Revision to a Request for Supply Arrangement - Révision à une demande pour un arrangement en matière d'approvisionnement

Title - Sujet Mobilier pour des espaces de travail	
Solicitation No. - N° de l'invitation E60PQ-140003/C	Date 2018-05-18
Client Reference No. - N° de référence du client E60PQ-140003	Amendment No. - N° modif. 005
File No. - N° de dossier pq992.E60PQ-140003	CCC No./N° CCC - FMS No./N° VME
GETS Reference No. - N° de référence de SEAG PW-\$\$PQ-992-74154	
Date of Original Request for Supply Arrangement 2018-01-17 Date de demande pour un arrangement en matière d'app. originale	
Solicitation Closes - L'invitation prend fin at - à 02:00 PM on - le 2099-04-30	Time Zone Fuseau horaire Eastern Daylight Saving Time EDT
Address Enquiries to: - Adresser toutes questions à: Vlahos, Helen	Buyer Id - Id de l'acheteur pq992
Telephone No. - N° de téléphone (613) 220-8951 ()	FAX No. - N° de FAX () -
Delivery Required - Livraison exigée	
Destination - of Goods, Services, and Construction: Destination - des biens, services et construction:

Cette modification 005 de E60PQ-140003/C est portée pour l'objectif suivant :

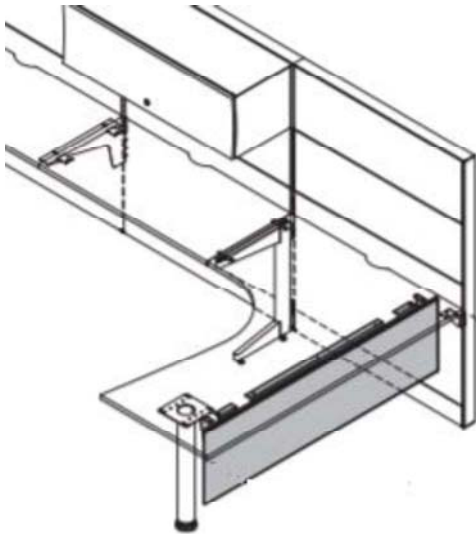
Q111 b) – Veuillez confirmer si la surface de travail est entièrement montée sur cloison malgré le fait qu'elle se trouve dans la section Systèmes autostables. Si elle est entièrement montée sur cloison, le panneau de fond serait alors placé face à la cloison sur laquelle la surface est montée. Il ne serait donc pas nécessaire d'avoir de panneau de fond. Veuillez supprimer les panneaux de fond des surfaces de travail montées sur cloison dans le catalogue. Nous comprenons peut-être mal votre demande. Serait-il possible d'avoir un dessin?

Supprimer: 3.2.1.1.3 Les surfaces de travail à hauteur fixe doivent être accompagnées d'un panneau de fond.

- .1 Le panneau de fond ne doit pas empêcher l'accès aux prises murales ni entraver les supports des surfaces de travail et l'accès aux prises électriques et aux prises de données.
- .2 Le panneau de fond doit être posé parallèlement à la largeur de la surface de travail.

Insérer : 3.2.1.1.3. Les surfaces de travail à hauteur fixe doivent être accompagnées d'un panneau de fond, **sauf si elles sont montées sur cloison ou si elles sont placées parallèlement à un mur.**

- .1 Le panneau de fond ne doit pas empêcher l'accès aux prises murales ni entraver les supports des surfaces de travail et l'accès aux prises électriques et aux prises de données.
- .2 Le panneau de fond doit être posé parallèlement à la largeur de la surface de travail.

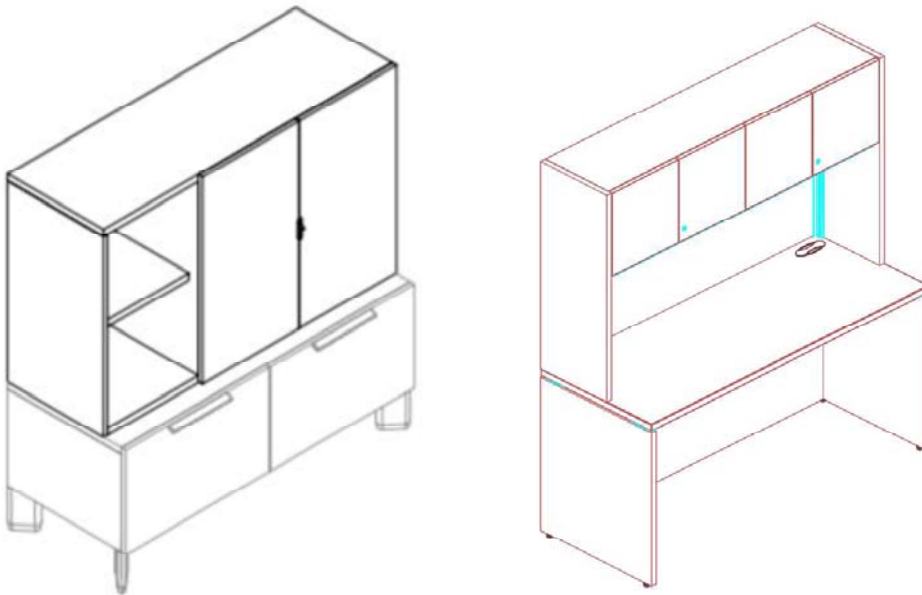
Q137 – 3.2.5.5.2 – Veuillez confirmer que la hauteur totale hors-tout des compartiments de rangement supérieurs ne doit pas être supérieure à la hauteur offrant une intimité en position assise lorsqu'ils sont montés sur cloison.

Correct – *La hauteur offrant une intimité en position assise* doit être de 1270 mm (50 po) à 1372 mm (54 po) inclusivement.

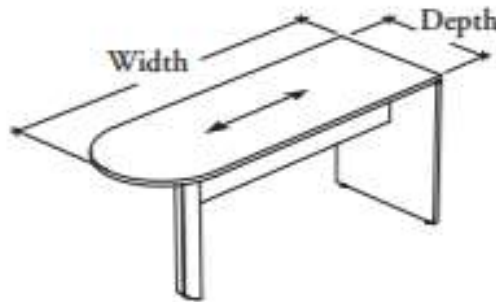
Q139 – 3.2.5.5.1 – Les huches doivent être assujetties ... à un bureau ou à un bahut bas. La description dans les spécifications et dans le catalogue de la catégorie 1b ne fait pas la distinction entre une huche placée sur bahut bas ou une huche avec des côtés placée sur un bureau qui comporte un espace pour un appareil d'éclairage. Voir les dessins ci-dessous. Veuillez modifier le catalogue de la catégorie 1 pour supprimer les options Fixe et Monté sur surface de travail et les remplacer par les options a) Monté sur surface de travail avec côtés, b) Monté sur bahut avec côtés et c) Monté sur bahut sans côtés (lignes 621 à 940 et 1261 à 2220). La définition 1.6.18 à la page 45 ne fait pas la distinction entre fixe et monté sur surface de travail.

Les options pour les huches, a) Monté sur surface de travail avec côtés, b) Monté sur bahut avec côtés et c) Monté sur bahut sans côtés seront ajoutées au catalogue à la place de Fixe et Monté sur surface de travail.

Supprimer 1.6.18 Huche : la huche est fixée sur le dessus d'un bahut et sert de rangement et offre de l'intimité en position assise à l'utilisateur final.

Insérer 1.6.18 Huche : la huche est fixée sur le dessus d'un bahut, sur une surface de travail ou sert de rangement et offre de l'intimité en position assise à l'utilisateur final.
